con la presente si inviano le Osservazioni contro il Progetto di un impianto eolico codice procedura ID_VIP/ID_MATTIM: 1269 denominato "Pitigliano"; ubicato nei comuni di Pitigliano (GR) e Sorano (GR) costituito da 20 (venti) aerogeneratori di potenza nominale 7,0 MW per un totale di 140,0 MW con relative opere connesse ed infrastrutture indispensabili.

ID: Codice procedura (ID_VIP/ID_MATTM): 12691

“Progetto di un impianto eolico denominato "Pitigliano" ubicato nei comuni di Pitigliano (GR) e Sorano (GR) costituito da 20 (venti) aerogeneratori di potenza nominale 7,0 MW per un totale di 140,0 MW con relative opere connesse ed infrastrutture indispensabili”

Immagine 1. Vincoli ex art. 136 del CBC dal PIT della Regione Toscana e zona approssimativa dove è progettato l'impianto industriale.

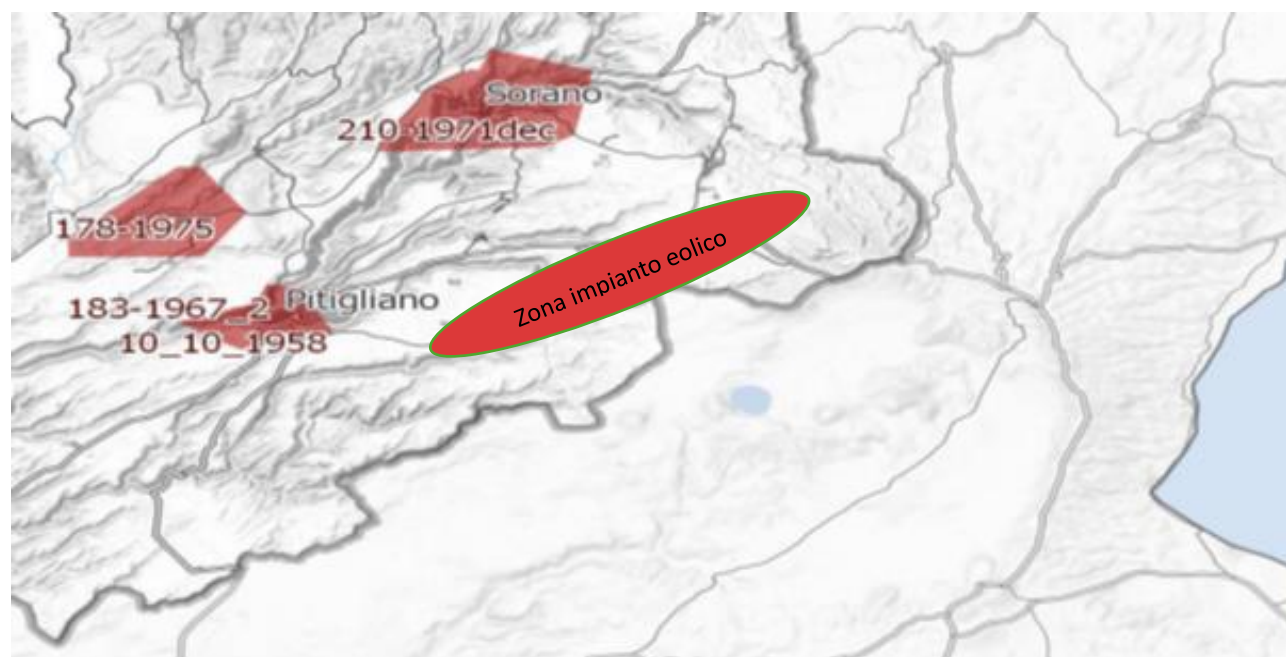
Al contrario si evidenzia che l'impianto eolico industriale citato non solo ricadrebbe con tutti e 20 gli aerogeneratori all'interno delle fasce di rispetto di 3 km di due vincoli paesaggistici di notevole interesse pubblico esistenti nella Regione Lazio e con una parte di essi nel vincolo paesaggistico del Centro abitato di Sorano (GR) quindi in aree non idonee all'installazione di impianti di energia rinnovabile. Addirittura, alcuni aerogeneratori sarebbero ubicati a poche centinaia di metri dai perimetri dei due vincoli paesaggistici laziali ex art 136 del CBC.

Inoltre, come sostiene la Proponente parte dell'impianto si verrebbe a trovare a 3,5 km dal centro abitato di Sorano. Infatti, tre degli aerogeneratori WTG 08, 09, 10 sono addirittura all'interno delle fasce di rispetto dei 3 km del suo vincolo paesaggistico di notevole interesse pubblico ex art 136 del CBC. Si evidenzia che così si crea

un'ulteriore incompatibilità con la tutela del Paesaggio.

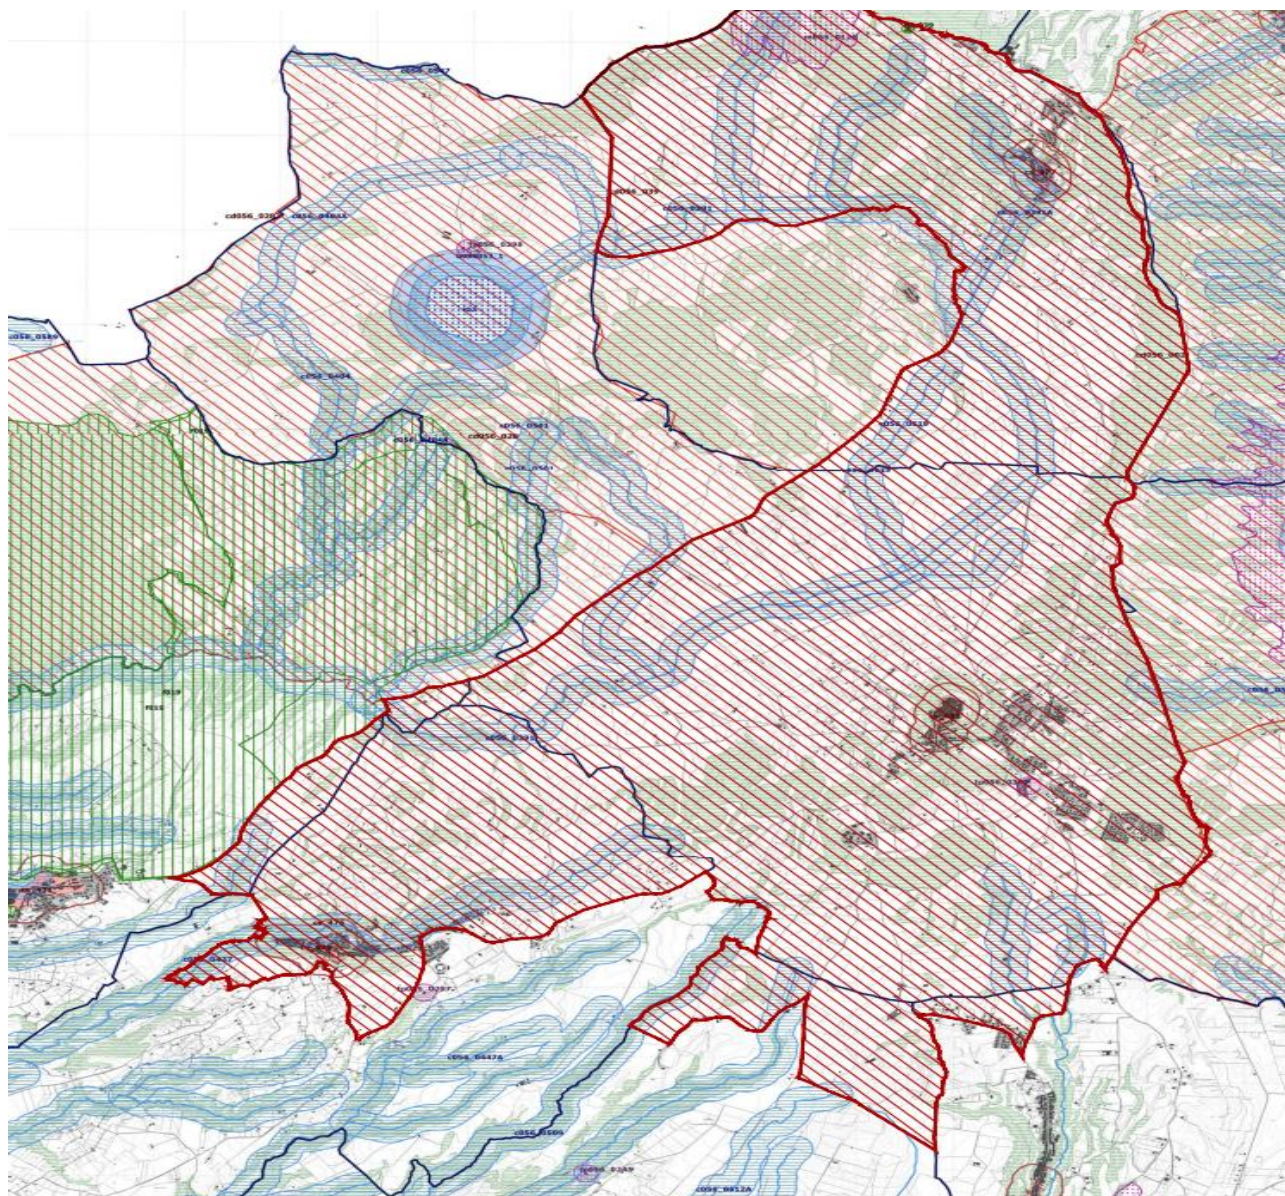
Come è illustrato nell'immagine si ribadisce che l'impianto industriale "Pitigliano" ricade completamente all'interno delle fasce di rispetto dei due vincoli di notevole

interesse pubblico e lambisce quelle di un terzo vincolo e quindi come affermato dal Consiglio di Stato nelle sentenze citate, l'impianto è insediato in area non idonea ai sensi dell'art. 20 comma 8 lettera c quater del D.Lgs. n. 199/2021 e ss.mm.ii al contrario di quanto sostiene la proponente.

Immagine 3. Cumulo di una parte di impianti eolici, fotovoltaici e geotermici industriali in progettazione ed esistenti intorno all’eolico industriale “Pitigliano”.

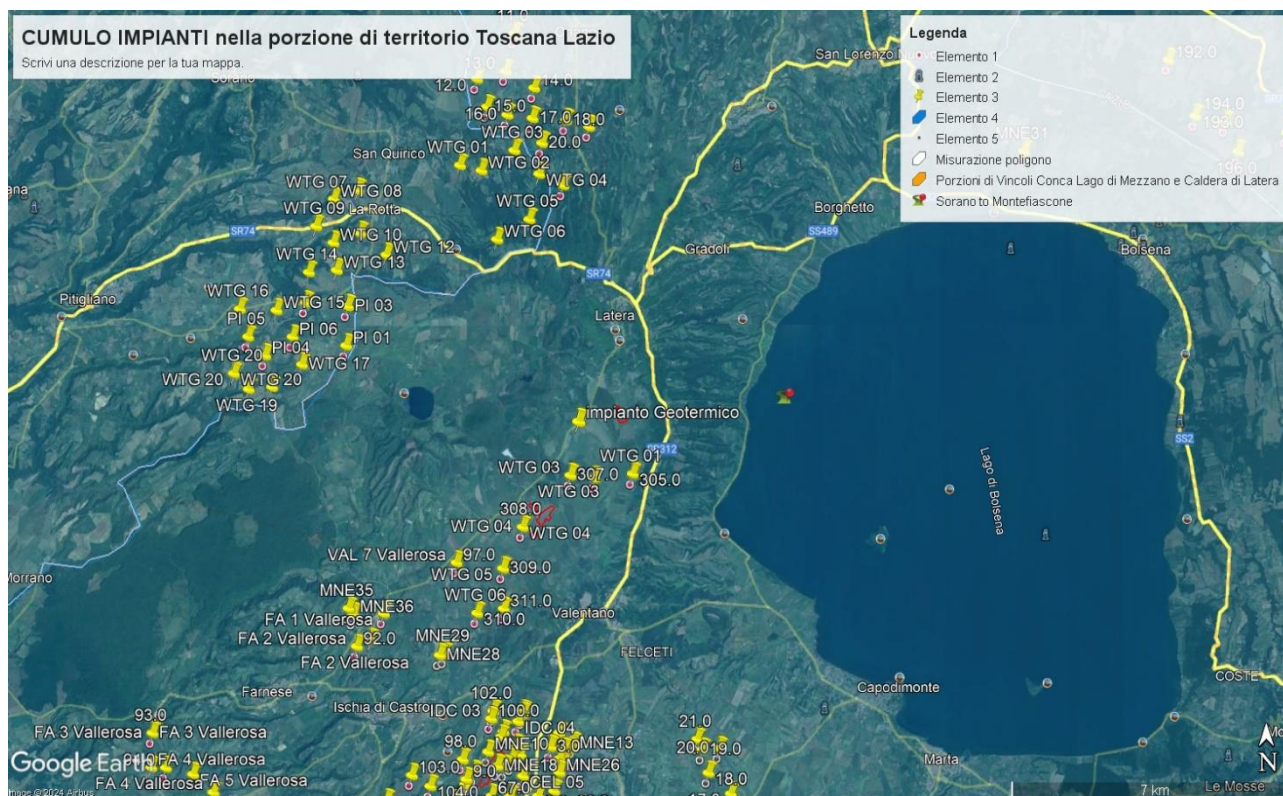
Tornando alle Linee guida nazionali, l’allegato IV dedica il paragrafo 3 agli impatti visivi e quelli sui Beni Culturali, Paesaggistici, Naturalistici e Culturali, dove viene detto che la valutazione dell’impatto visivo dovrà essere effettuata tenendo conto “**degli elementi caratterizzanti e qualificanti il paesaggio, effettuata alle diverse scale di studio (vasta, intermedia e di dettaglio...**”. Le analisi debbono non solo definire l’area di visibilità dell’impianto eolico industriale, **ma anche il modo in cui l’impianto viene percepito all’interno del bacino visivo**. Le analisi visive debbono inoltre tener in opportuna considerazione **gli effetti cumulativi derivanti dalla compresenza di più impianti**”. Nella Relazione Paesaggistica e nello Studio di Impatto Ambientale prodotte dalla proponente come già evidenziato è stato ignorato il vincolo paesaggistico di notevole interesse pubblico ex articolo 136 del Codice dei

Beni Culturali “*Ambito paesaggistico, geologico e geomorfologico dell’orlo della caldera di Latera ...*” Non vengono nemmeno citati gli impianti eolici in progetto al MASE, il “Rempillo” (6 aerogeneratori) e un altro in verifica amministrativa di 14 aerogeneratori e 72, 6 MW. Ad oggi nei territori di Pitigliano, Sorano e in quello limitrofo potenzialmente potrebbero essere insediati 40 aerogeneratori alti 200 metri e larghi 170. Ma la proponente non cita neanche altri impianti che creerebbero il cumulo e quindi maggiore impatto. Infatti, sul territorio della “Città del Tufo” (Sorano e Pitigliano) impatterebbero anche l’impianto eolico “Montarzo” di Onano con 13 aerogeneratori con le dimensioni ricordate, l’altro eolico industriale nel territorio di Valentano con sette aerogeneratori (stesse dimensioni), gli impianti di Farnese con un minieolico di 3 Torri alte 60 metri già installate in località Poggio del Crognolo e l’impianto eolico industriale “Vallerosa” (7 aerogeneratori alti 200 metri e larghi 158 metri) in procedura VIA presso la Regione Lazio. Inoltre, altri impianti del minieolico già presenti a Valentano, Cellere e Piansano e due progetti eolici industriali con le stesse dimensioni (200 m x 170 m) nel Comune di Ischia di Castro. La valutazione del cumulo non prende neanche in considerazione gli impianti industriali di fotovoltaico e agrivoltaico in progetto a Farnese, Valentano, Ischia di Castro, Cellere. L’impianto geotermico in procedura Via al MASE, progettato nella Caldera di Latera. Quindi è stata effettuata una valutazione del potenziale impatto cumulativo non veritiera a dispetto di quanto affermato dalla proponente che sostiene di aver preso in considerazione uno spazio di 10 km intorno al suo impianto per gli impatti che si creerebbero.

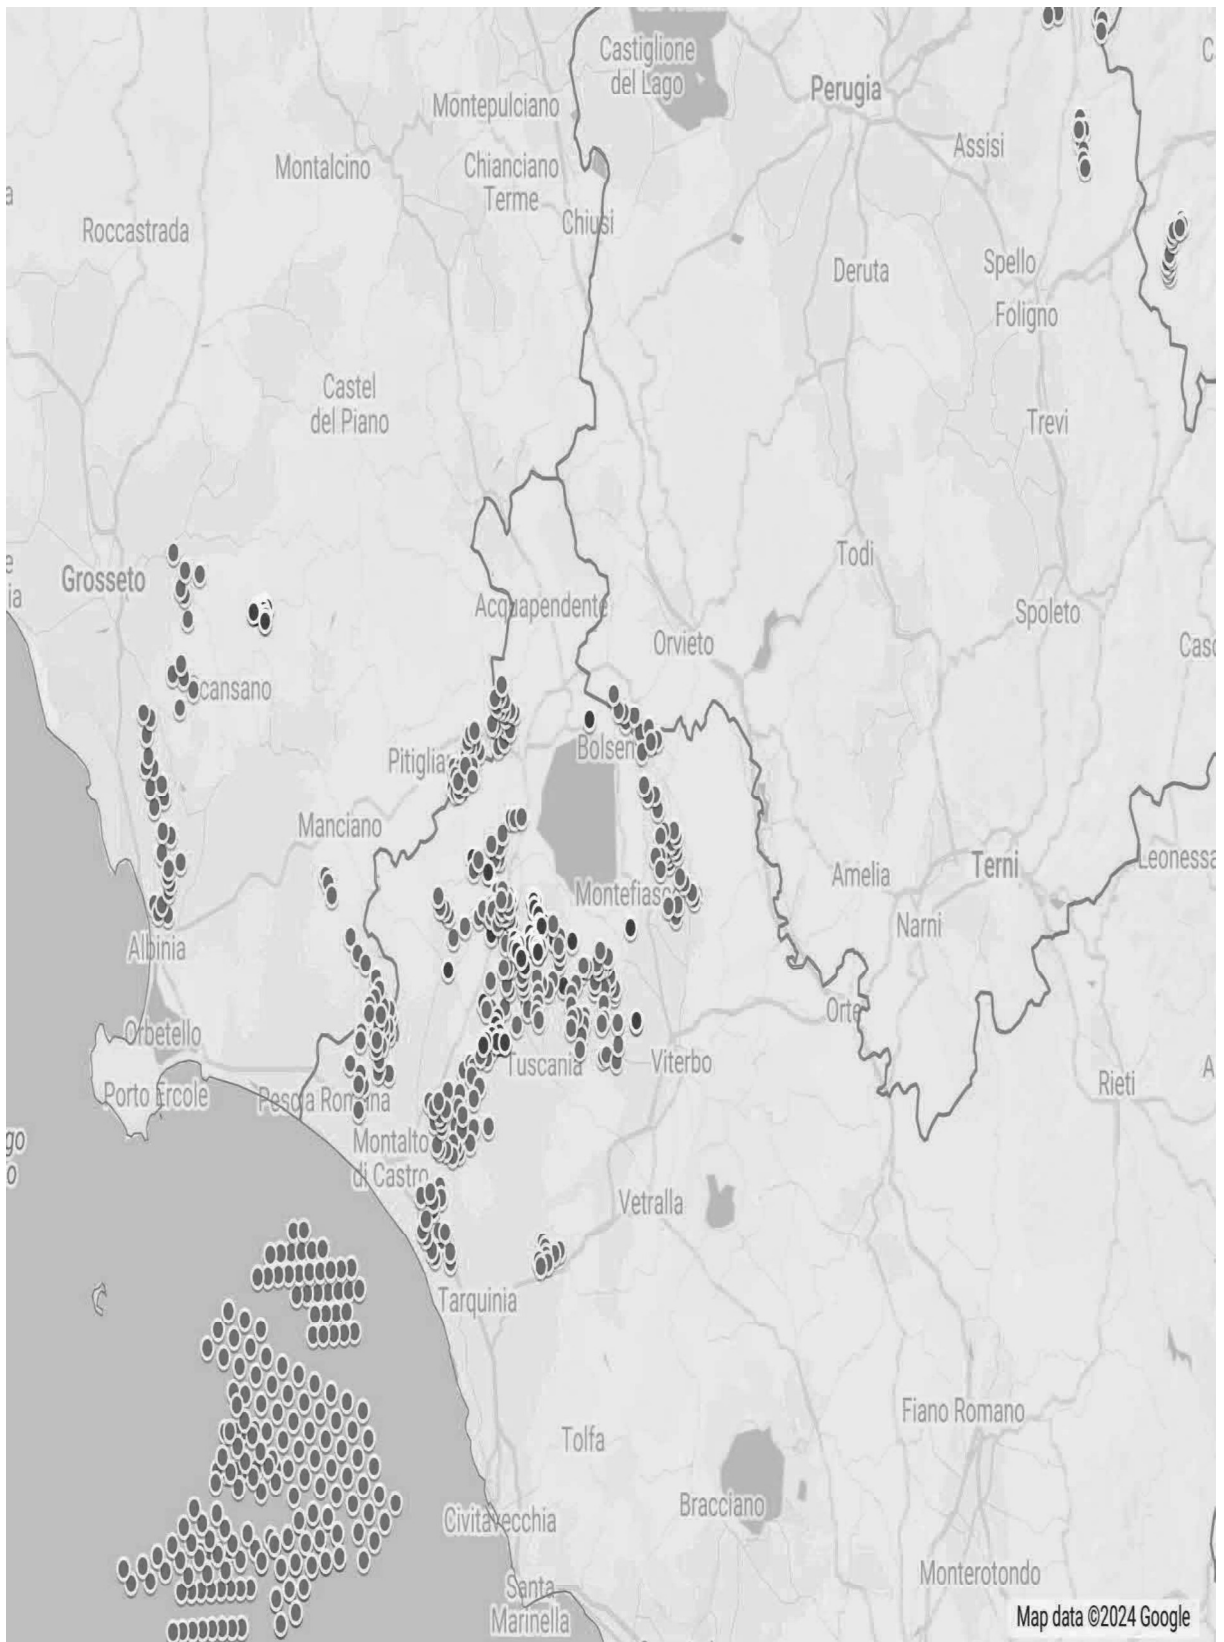
IMMAGINE n. 4 Si evidenzia che i tre aerogeneratori WTG 07, WTG 08 e WTG 09 impattano con il vincolo paesaggistico di notevole interesse pubblico del Centro Storico di Sorano. Il WTG 07 si troverebbe a 2828 m, WTG 08 2504 e WTG 09 2990. Il cavidotto dell'impianto invece impatta in buona parte del Vincolo paesaggistico ex art. 136 del CBC del Centro Storico di Pitigliano.

IMMAGINE n 5. Mappa eolici elaborata dall'Associazione Amici della Terra. La mappa evidenzia il cumulo degli impianti tra Lazio e Toscana.

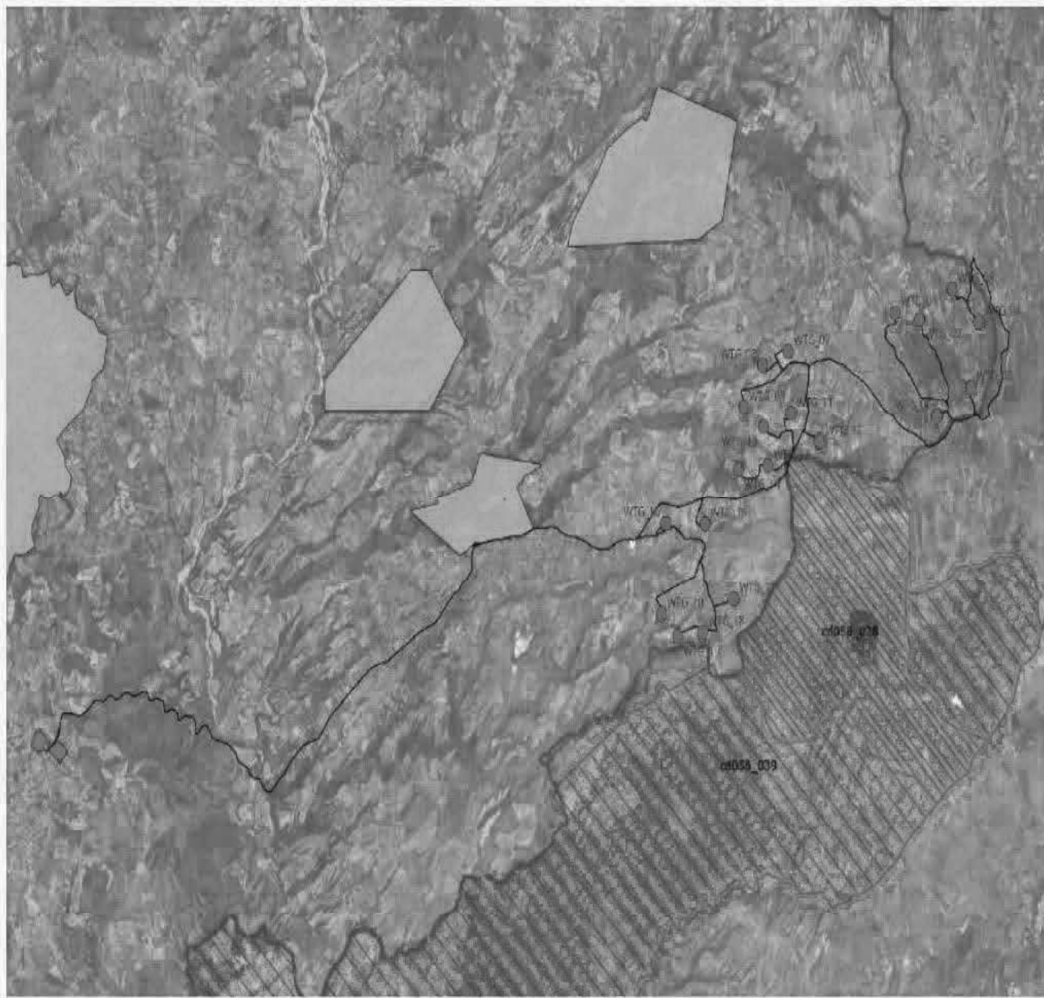
Riguardo al cumulo degli impianti FER, le mappe prodotte dalla proponente riguardano, come già evidenziato, soltanto una parte molto piccola degli impianti FER dell'area intermedia e vasta e in particolare di quelli eolici che contribuiscono a creare un notevole cumulo e la saturazione del territorio tosco laziale. Riguardo al cumulo dei soli impianti eolici si riporta la mappa dell'intervisibilità degli impianti eolici elaborata dall'Associazione nazionale “Amici della Terra”.

Se agli impianti eolici rappresentati qui sopra che non comprendono sia l'impianto eolico Pitigliano e le altre 14 pale del progetto eolico in verifica amministrativa sempre nel territorio di Pitigliano si aggiungono i migliaia di ettari (7000 fin'ora) di territorio occupato dagli impianti fotovoltaici e agrivoltaici e dalle altre tipologie appare chiaro il numero spropositato degli impianti FER nella bassa toscana e nella Tuscia.
